**Avis délibéré de la mission régionale  
d'autorité environnementale  
Hauts-de-France**

**sur le projet de centrale photovoltaïque et la mise en compatibilité des  
plans locaux d'urbanisme des communes d'Apremont et de Creil par  
déclaration de projet (60)**

**Étude d'impact d'octobre 2022**

n°MRAe 2022-6753

***Vue en coupe d'une double table photovoltaïque avec pieux battus  
 (Source : pièce 1A permis de construire Creil page 30)***

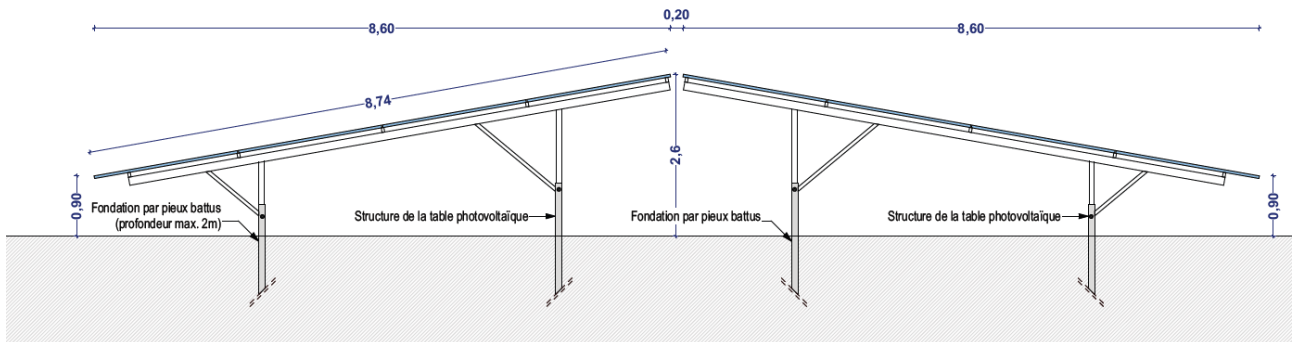
En vertu des évolutions technologiques en cours, la profondeur maximale des pieux est susceptible de réduire de 0.6m à 1.1m  
 La profondeur définitive pourra être validée seulement après obtention des autorisations, en amont de la phase de construction

***Plan de zonage du PLU d'Apremont avant et après mise en compatibilité  
(Source : déclaration de projet – mise en compatibilité du PLU d'Apremont)***

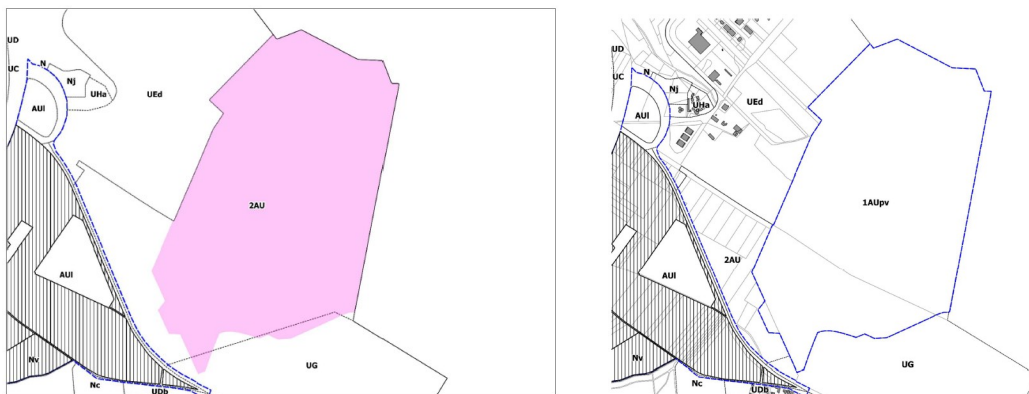
Le projet s'implante à Apremont en zone UG (zone correspondant à l'emprise de la base aérienne de Creil), et en zone 2AU à Creil, qui correspondent à l'emprise de la base aérienne. En l'état, les zonages de ces deux communes n'autorisent pas l'implantation d'un projet tel qu'un parc photovoltaïque. Le caractère d'intérêt général que revêt le projet permet le recours à une procédure de déclaration de projet emportant mise en compatibilité des PLU d'Apremont et de Creil.

La déclaration de projet vise à retenir un zonage 1AUpv pour Apremont (zone destinée à accueillir le projet photovoltaïque) et Upv pour Creil (ancien aérodrome de la base aérienne de Creil reconverti en centrale photovoltaïque au sol) uniquement dans l'emprise de la base aérienne mise à disposition du projet photovoltaïque (pages 415 et suivantes). Un règlement spécifique pour ces deux zones destinées à l'accueil des installations et équipements nécessaires à la création de la centrale sera rédigé.
